Pointers

Fig.2 - Anillo de asiento para la cabeza de aleación bronce-aluminio.

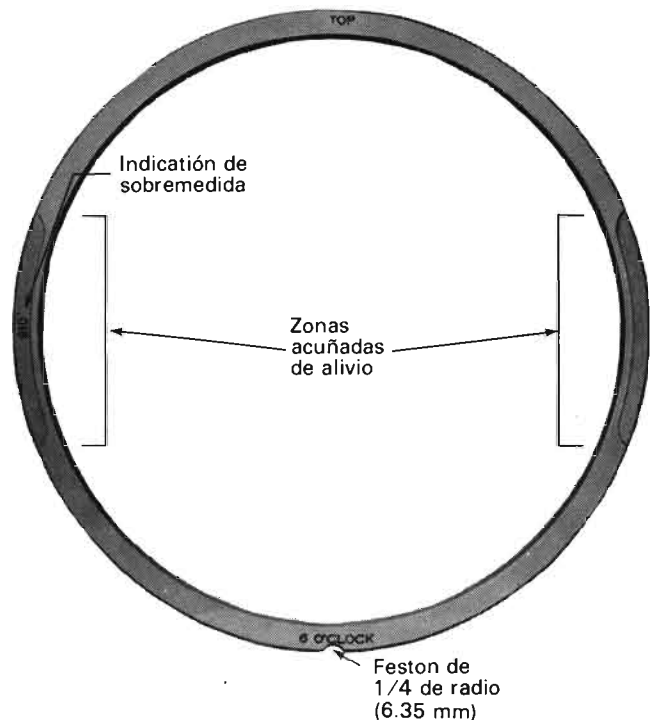
Para reducir el desgaste del anillo de asiento para la cabeza que resulta de los cambios de temperatura del motor se ha modificado el material del anillo de asiento de bronce naval a una aleación de bronce y aluminio que es más resistente al desgaste.

Este cambio se efectuó el lo. de junio de 1979. El nuevo anillo de aleación de bronce y aluminio se identifica por el festón con esquina redondeada de 1/4" (6.35 mm.) que se encuentra en posición de las 6 del reloj. El anillo anterior de bronce naval tenía una muesca con radio de 1/16" en la misma posición de las 6 del reloj.

ejemplo "NOTA: ANILLOS DE ASIENTO PARA CABEZAS DE SOBREMEDIDA" - .018" ó .038" según el caso. El anillo lleva su dimensión de sobremedida en la zona acuñaada ubicada en la posición de las 9 del reloj, véase la Fig. 2.
